一、装置实时报警监视

二、装置报警数据监视

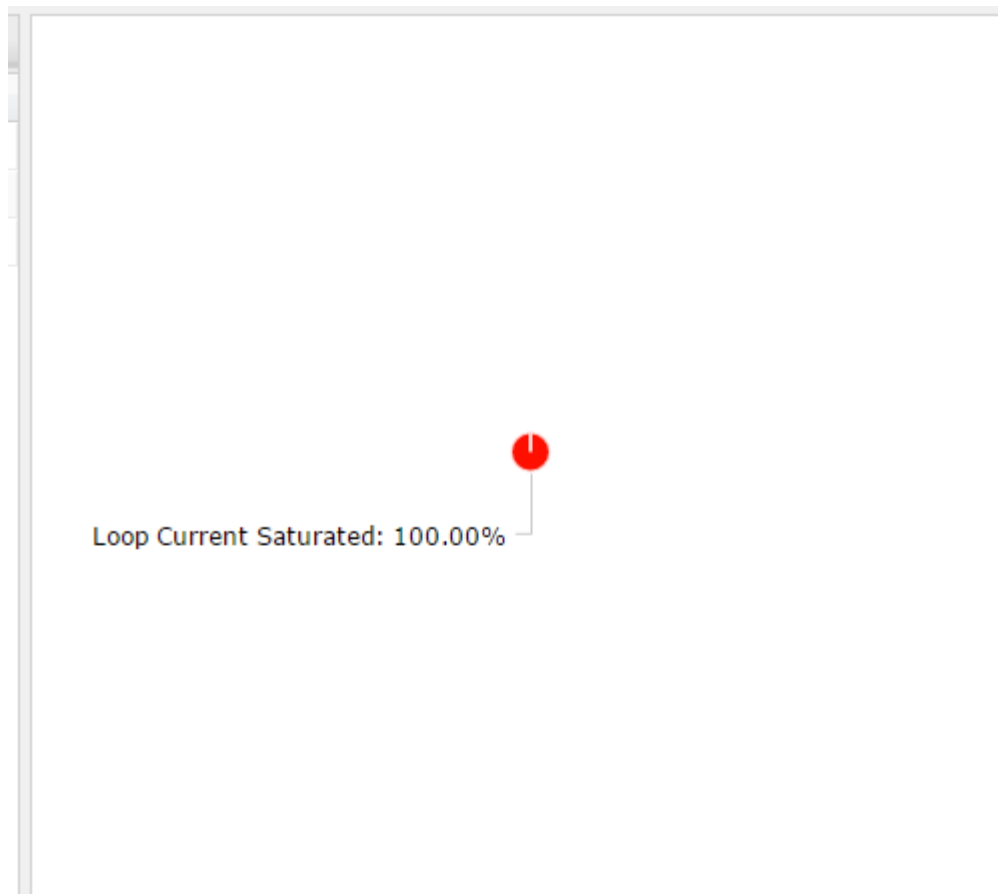
(1) 没有数据

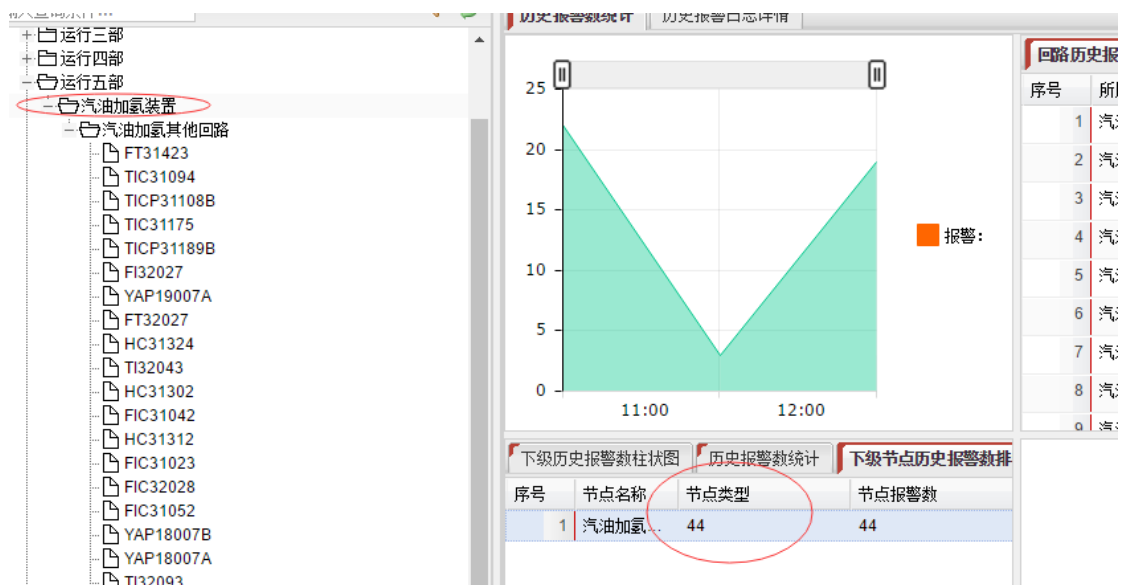
(1) 回路历史报警数统计，没有报警的回路为什么会添加进来。

(2) 报警分类饼形图太小，选一个回路且单一报警类型的时候也小

回路名称"FT32027"(两行)

(3) 报警值只显示报警的树，操作显示操作的树，根据报警回路采集地址是否为空

(LoopDef 中的 LD_Code)判断 ;且回路历史报警数统计也只显示有报警 LD_CODE

的回路名称。

四、操作数据监视

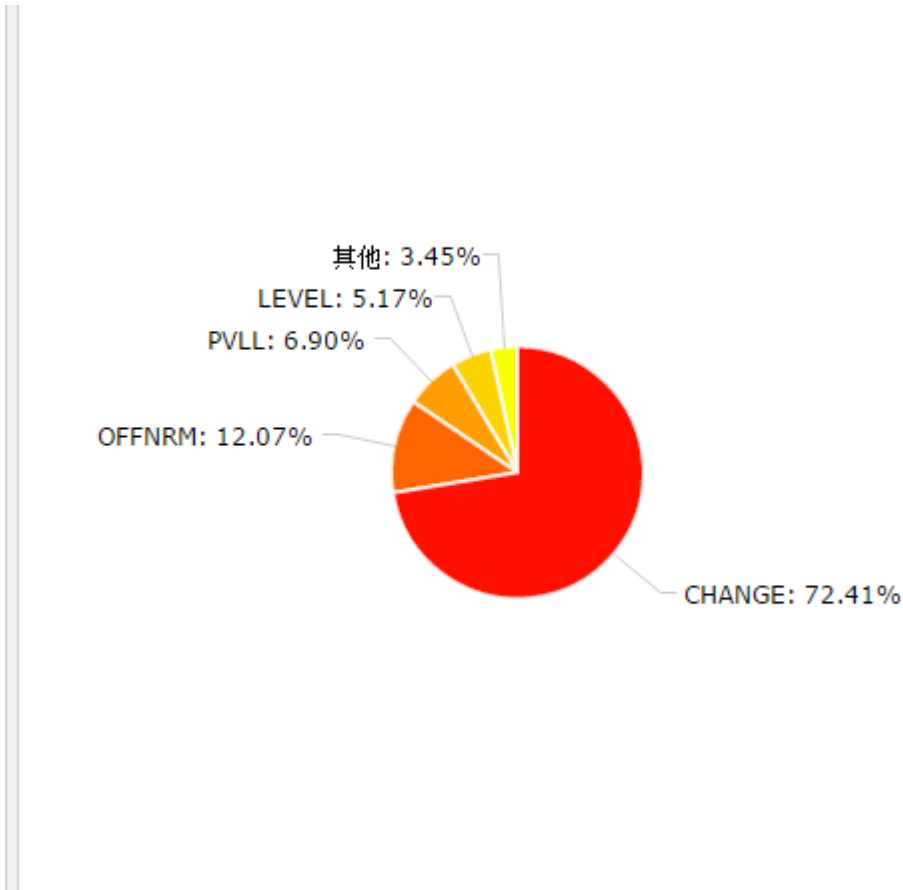
(1) 历史操作数统计操作类型 (CHANGE) 要分为 OP 值变更、SP 值变更 (可配置, 有的 DCS 是 SV 值改变、MV 值改变),
策略: 两级配置, 第一级按“操作类型”进行匹配替换, 第二级根据“操作详情”中的关键字进行替换。
